**Всемирный форум для согласования правил  
в области транспортных средств**

**Оставшиеся мероприятия прежней Рабочей группы  
по вопросам торможения и ходовой части  
(период передачи дел): шины**

### **Предложение по дополнению к Правилам № 30 ООН (пневматические шины для пассажирских транспортных средств и их прицепов)**

**Представлено экспертами от Европейской технической  
организации по вопросам пневматических шин и ободьев колес  
(ЕТОПОК)\*\***

Включить новый пункт 3.1.15 следующего содержания:

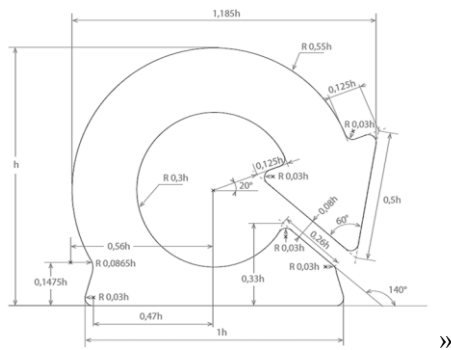
«3.1.15 указанное ниже обозначение относится к ШРМ, когда "h" составляет не менее 12 мм.
